监理安全检查记录表

检查类型: 专项安全检查

检查时间: 2017年05月20日

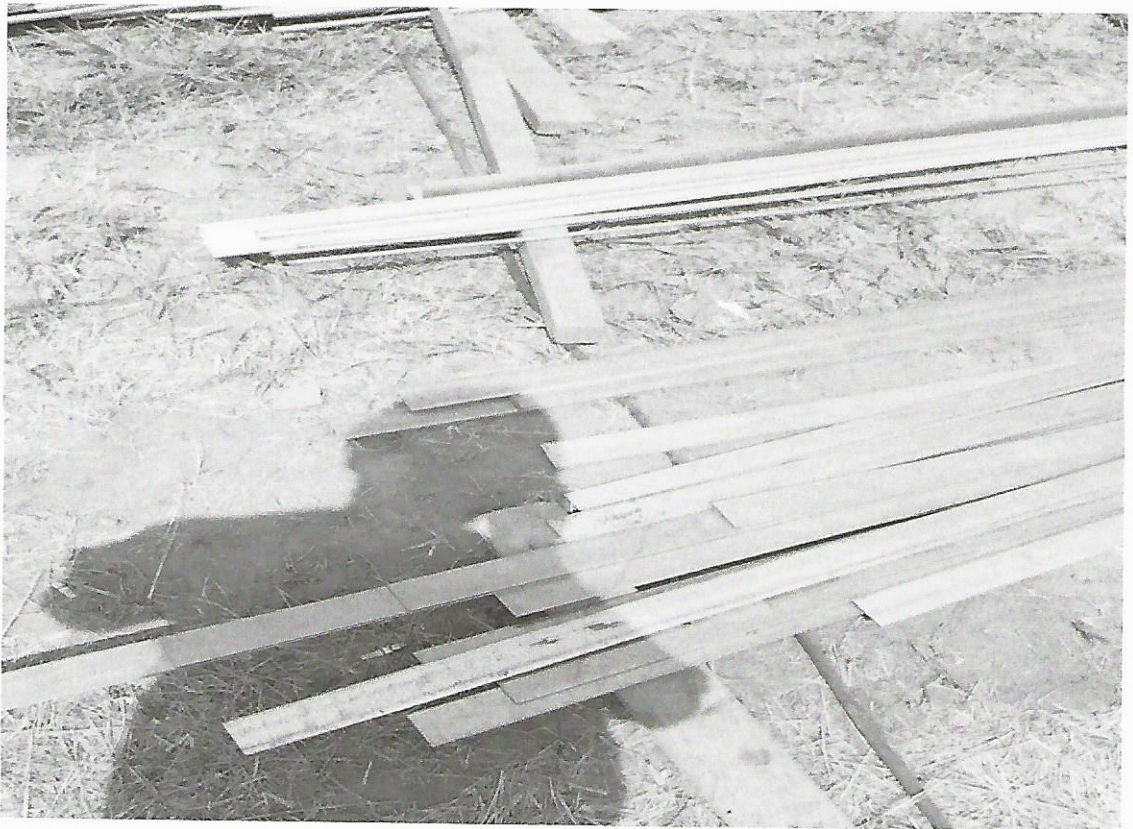
III 标钢筋笼制作区，二级配电箱落地设置，极易受潮漏电，发生触电事故。

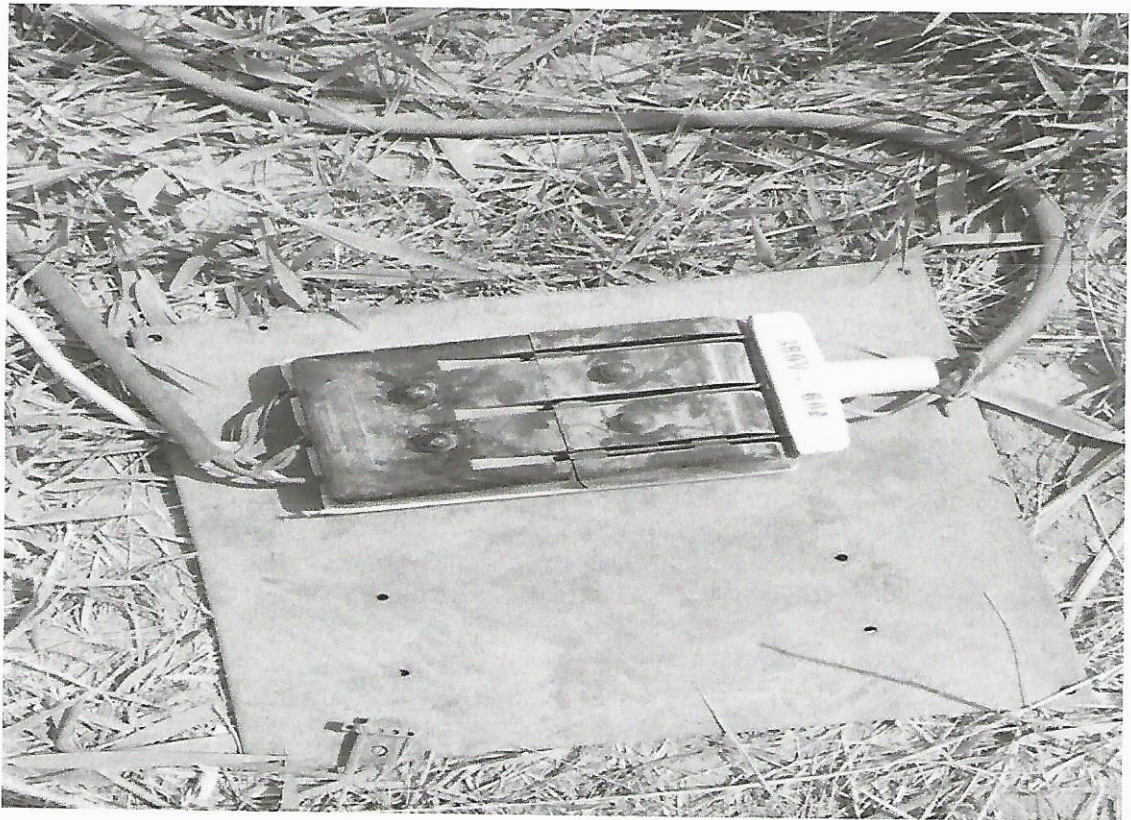
升压站电缆与材料未分开放置，易造成后续电缆保护层破坏，发生触电事故。

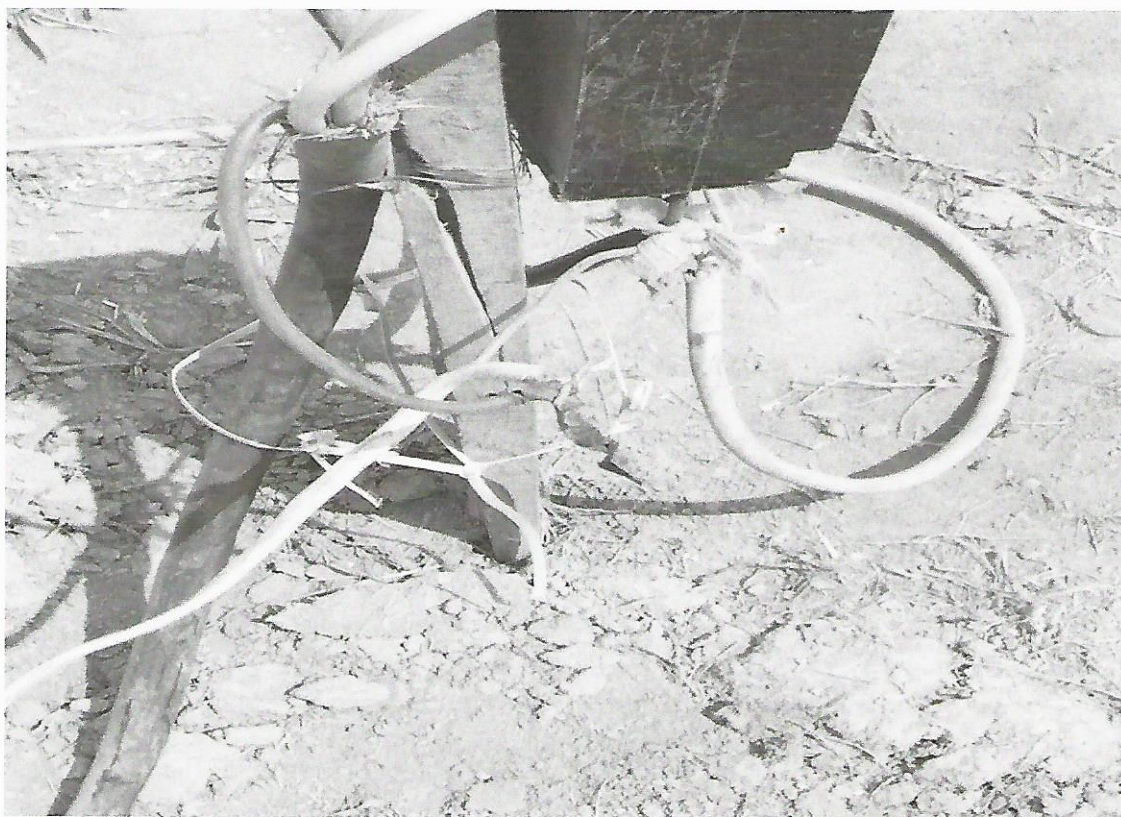
升压站木工锯台铁壳开关未接地，易造成漏电触电事故。

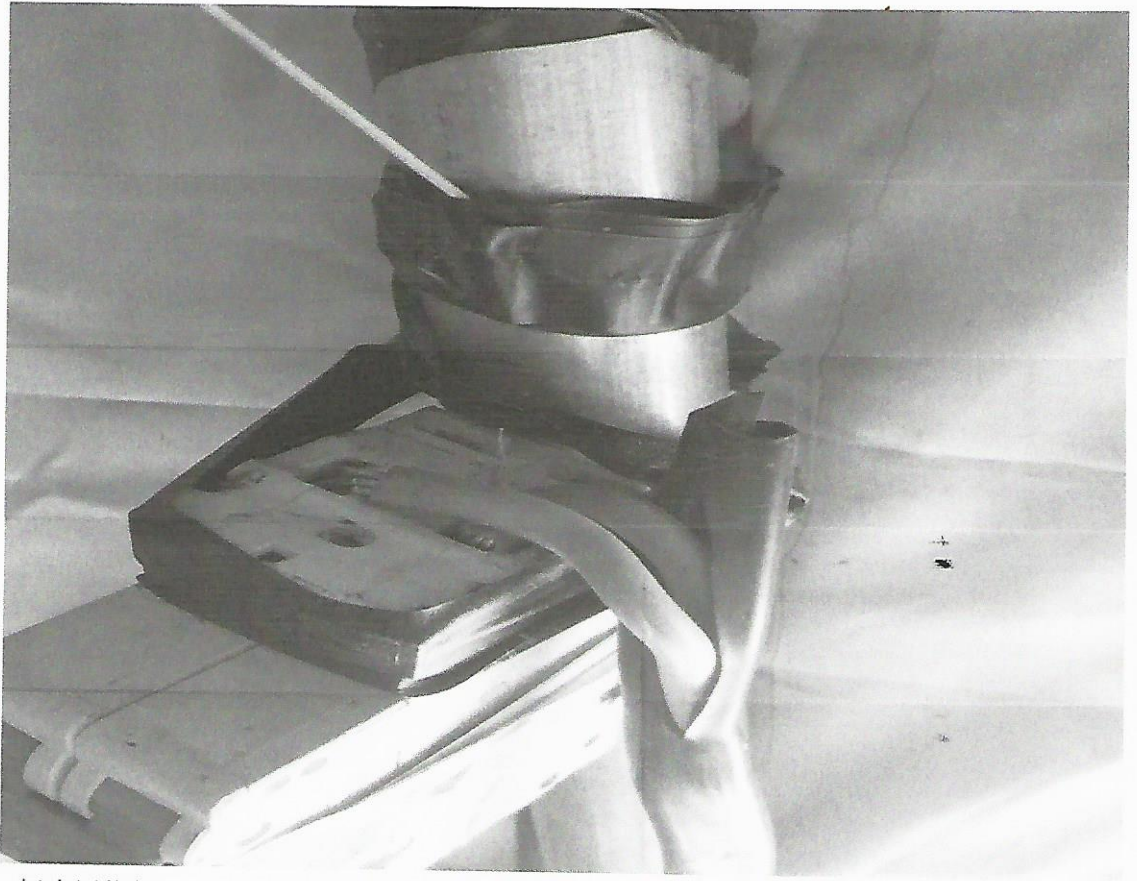
外线钢筋制作区域，现场二级箱内未设置漏电空开，一闸控制多台设备，易造成触电事故。

II 标钢筋笼制作区域，临时拖线插排未单独设置空开保护、混乱存在触电事故。
